COMISIÓN DE USO DE SUELO
-EJE TERRITORIAL-

ACTA DE MESA DE TRABAJO SOBRE LA PROPUESTA DEL NUEVO ACCESO AL CENTRO COMERCIAL IÑAQUITO DESDE LA AVENIDA NACIONES UNIDAS

Informe Técnico No. SMP 057/15

ANÁLISIS DEL ESTUDIO DE IMPACTO DE TRÁFICO Y MEDIDAS DE MITIGACIÓN DEL PROYECTO: NUEVA ACCESIBILIDAD AL CENTRO COMERCIAL IÑAQUITO (CCI) DESDE LA AVENIDA NACIONES UNIDAS

Figura No. 1: Ubicación y planteamiento del Proyecto (Imagen: Google Earth)

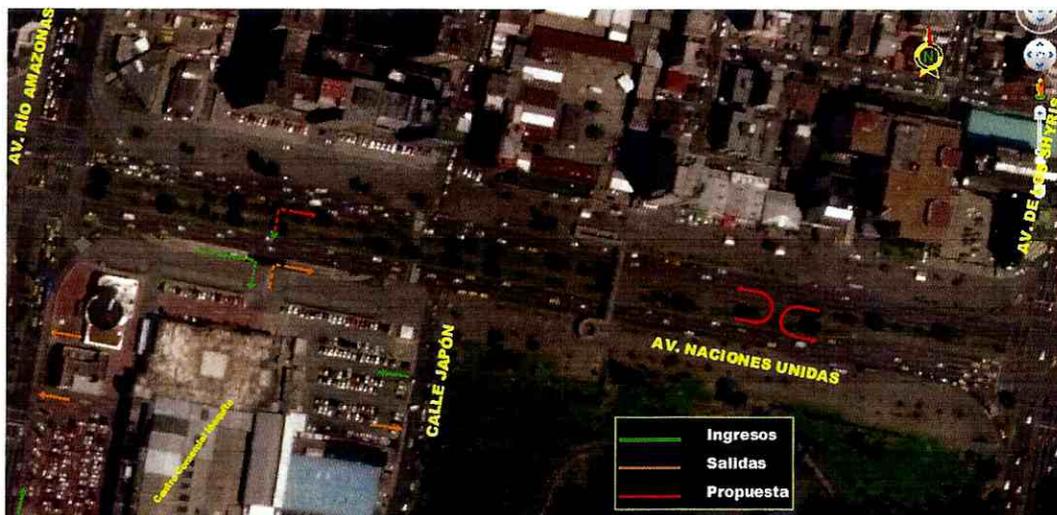
- **Ubicación:** Avenida Naciones Unidas – Tramo vial entre la avenida Amazonas y la calle Japón.
- **Parroquia:** Iñaquito
- **Tipología de Edificación:** Centro comercial.
- **No. Estacionamientos:** 1,031 plazas para vehículos livianos en 3 niveles existentes.
- **Acceso/Salida a estacionamientos:** Solicitud de nuevo ingreso por la Av. Naciones Unidas (ver Figura No.1).

PROYECTO: INGRESO Y SALIDA ESTE - OESTE DESDE LA AV. MACONDES SONDAS AL CENTRO COMERCIAL RINQUITO

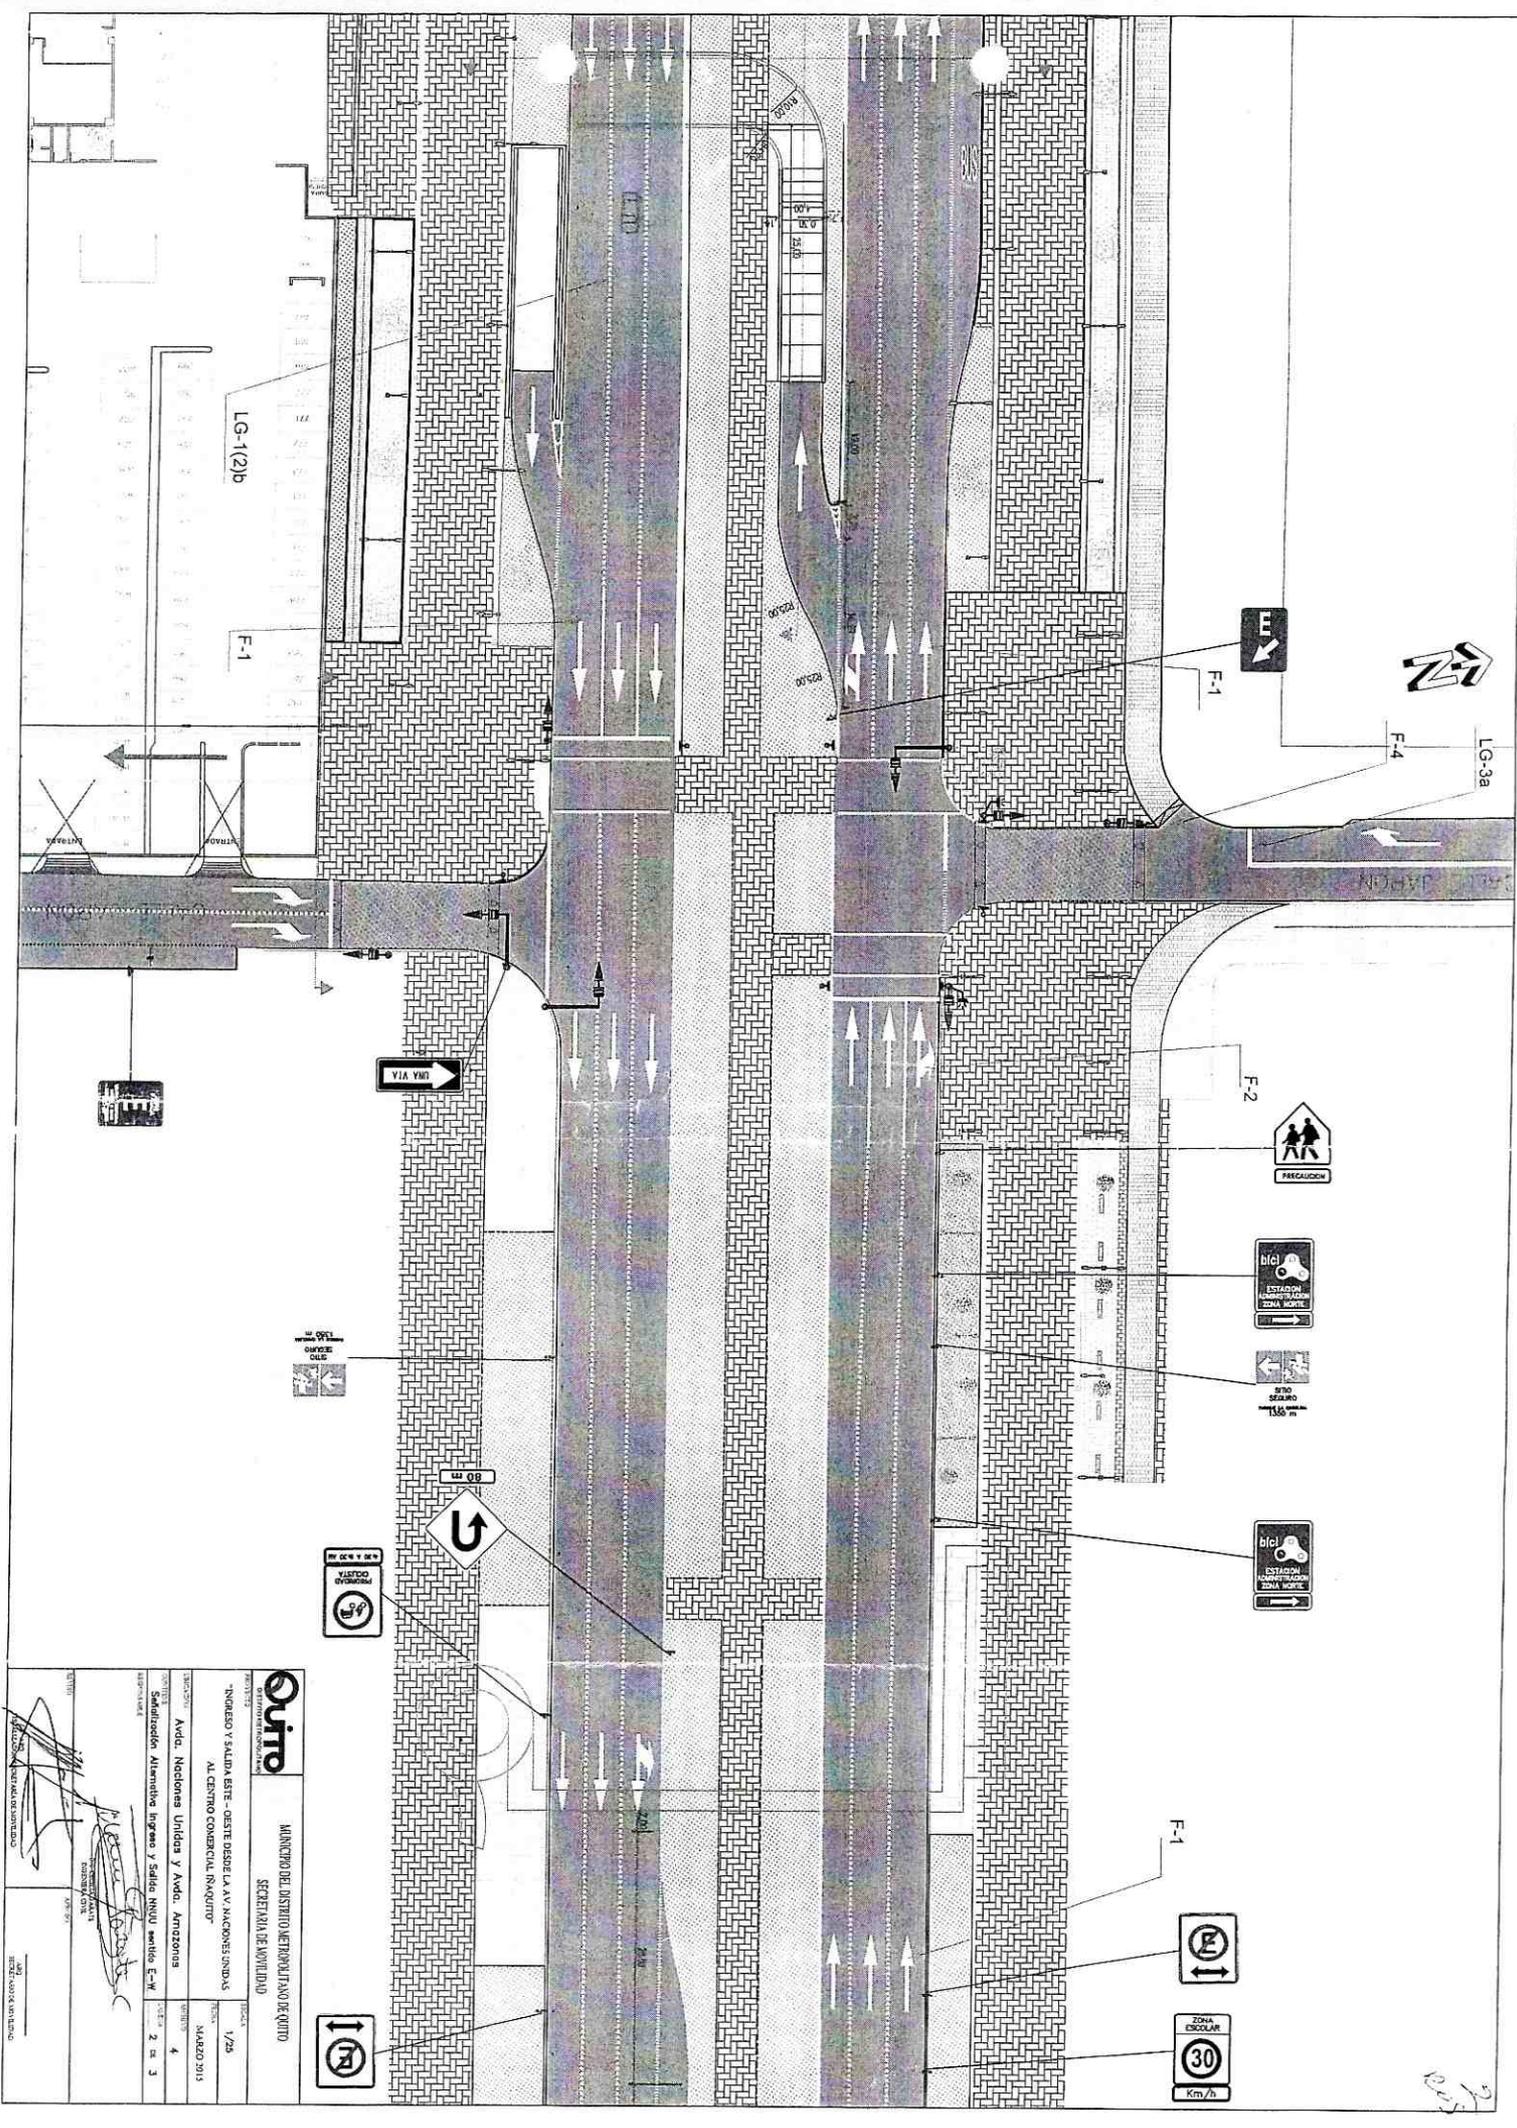
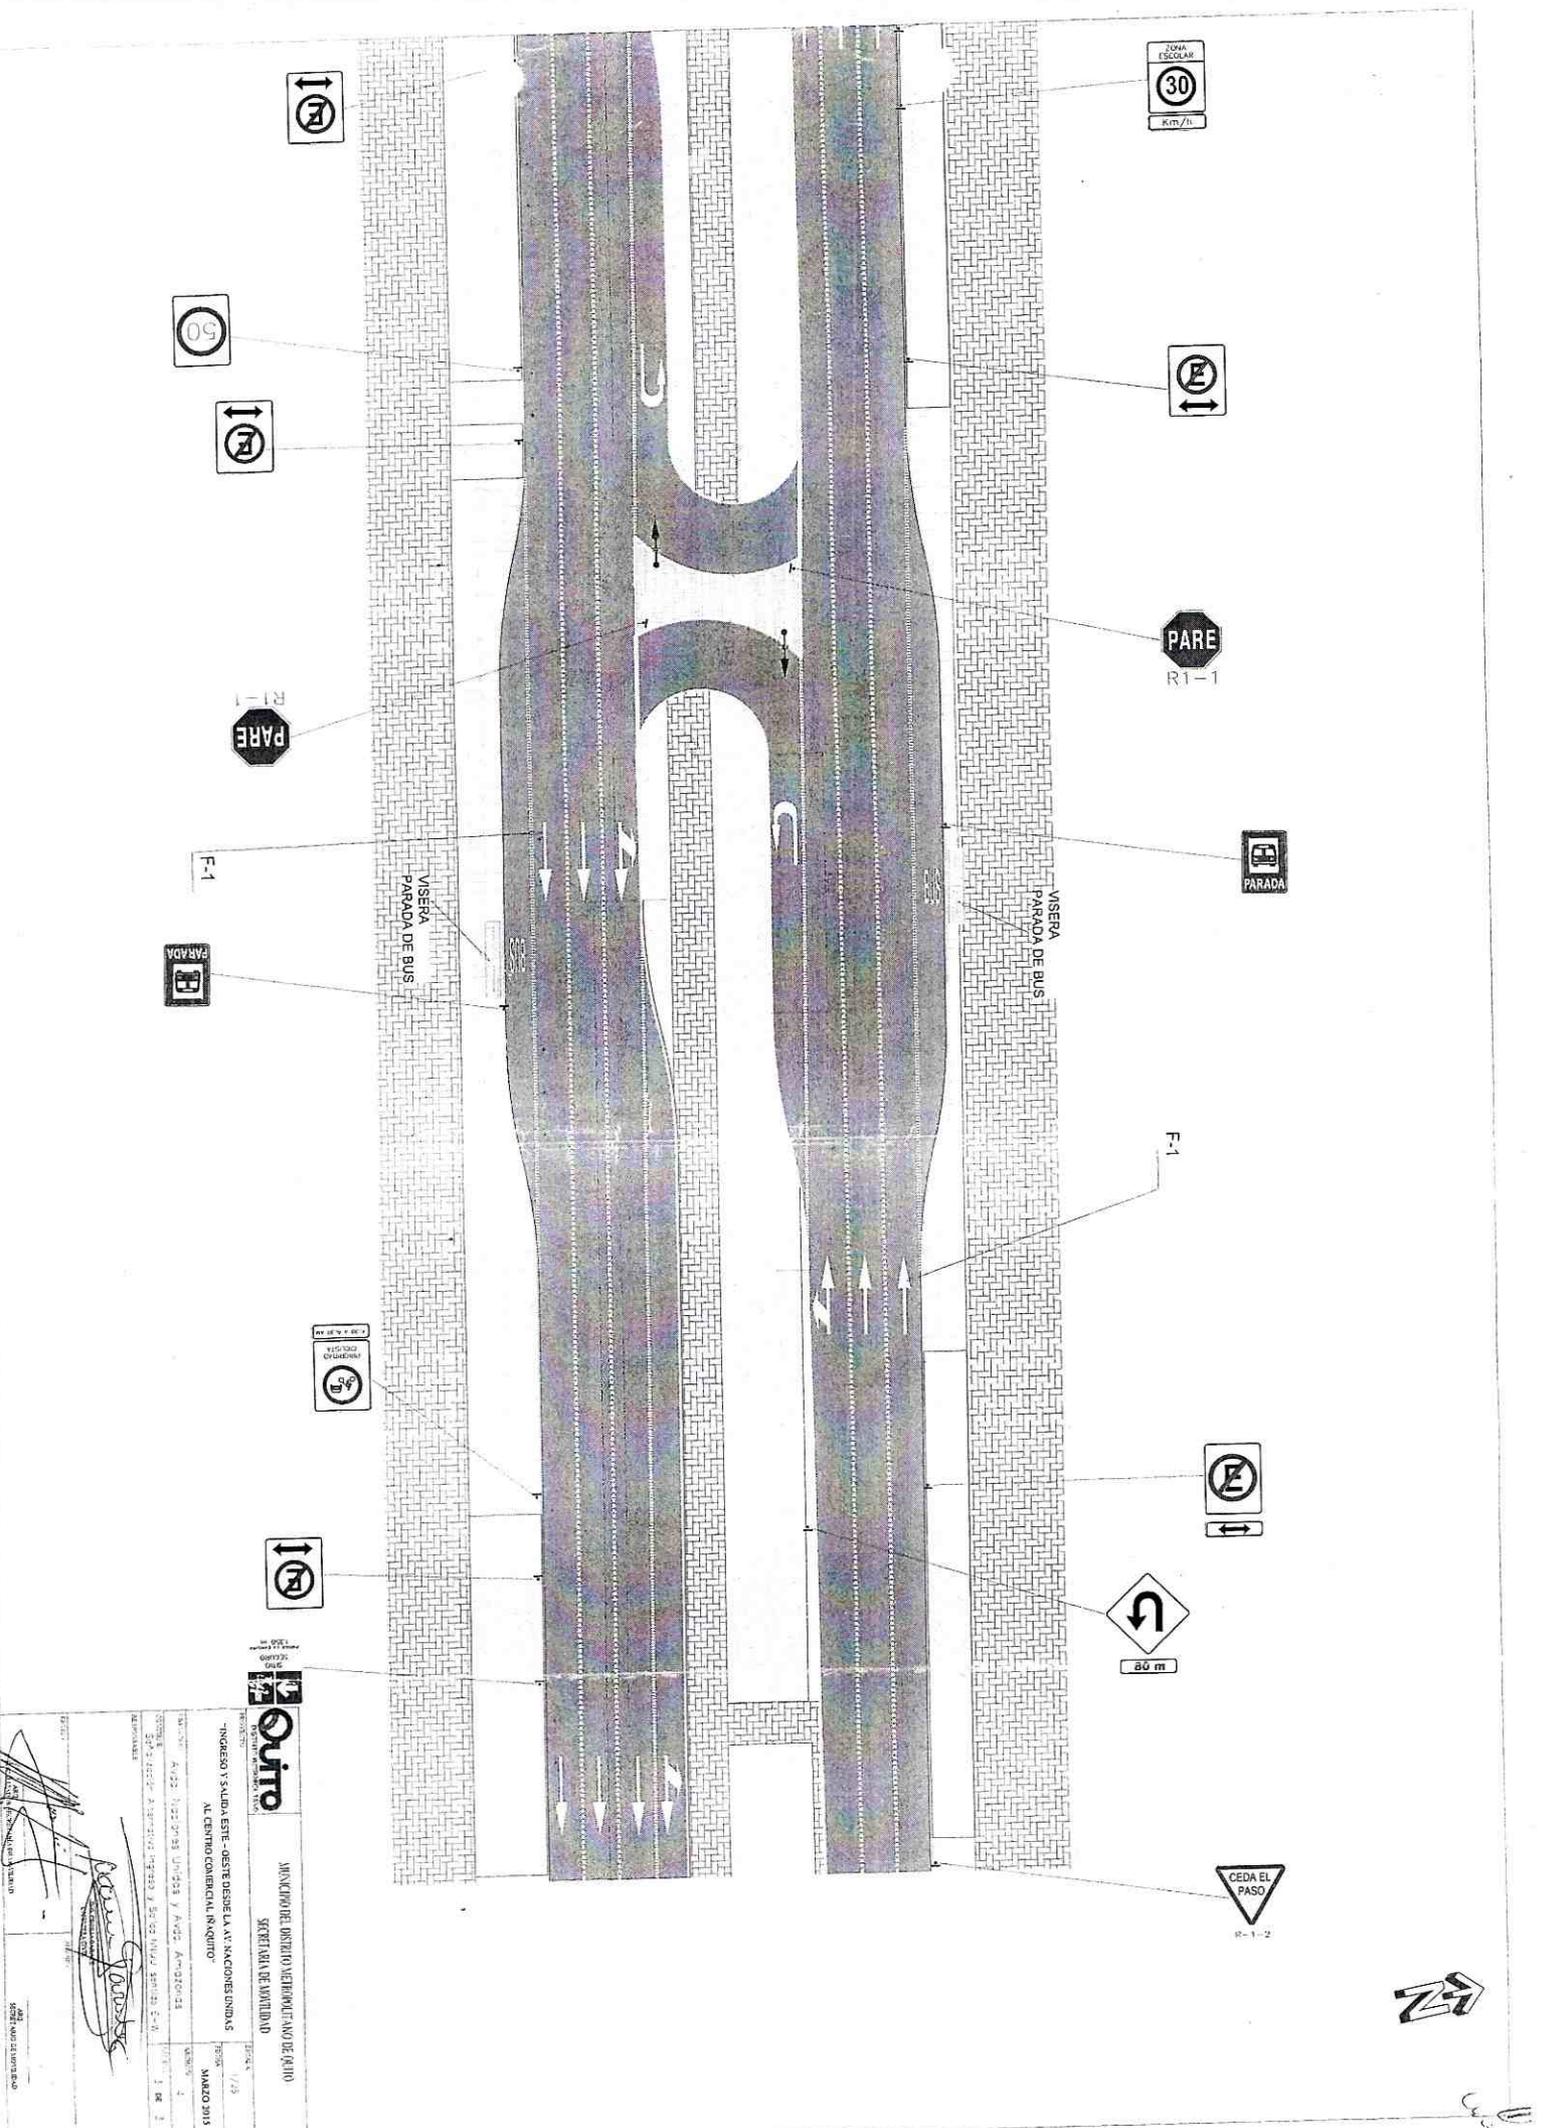
- *En el plano de la propuesta se observa que la longitud de entrecruzamiento resultante entre la rampa de salida desde el parqueadero del CCI hacia el oeste en la Av. Naciones Unidas y la intersección que esa avenida forma con la Av. Amazonas, es absolutamente reducida, lo que generaría conflictos de tránsito principalmente por las no evitables demandas que desde esa rampa quieran*

circular hacia el norte por la Av. Amazonas; por lo que para ofertar la posibilidad de circulación desde el CCI hacia el oeste por la avenida Naciones Unidas, se recomienda que el Estudio analice otras posibilidades, que podrían incluir la implantación de un doble giro de retorno sobre el parterre de la avenida Naciones Unidas, en el tramo comprendido entre la calle Japón y la avenida De los Shyris.

- Implementar todos los elementos semafóricos necesarios (ducterías, cajas de revisión, basamentos, canastillas, columnas, báculos, semáforos vehiculares y peatonales, regulador, conectividades, etc.); en la intersección de la Av. Naciones Unidas con la calle Japón, de acuerdo al plano de la situación con proyecto, presentado.

5.4 La Secretaría de Movilidad determina la aprobación de la propuesta del Estudio presentado por el CCI, en cuanto a su competencia de incidencia en la red vial de la ciudad, y enmarcada en los siguientes requerimientos de cumplimiento obligatorio por parte del solicitante, que deberán constar en la "Carta de Compromiso de la Ejecución de la Propuesta del Nuevo Ingreso y Salida Este – Oeste desde la Av. Naciones Unidas al Centro Comercial Iñaquito":

- Construir el ingreso en rampa a los estacionamientos en subsuelo del CCI (objeto de la solicitud).
- Construir los retornos en U (media luna) en el parterre central de la Av. NNUU, (cerca del paso peatonal elevado), tanto para implementar la facilidad a las demandas que desde los estacionamientos del CCI ameriten retornar hacia el oeste de la ciudad, como para reponer el retorno existente este – este, que por necesidad del proyecto requiere ser reubicado.
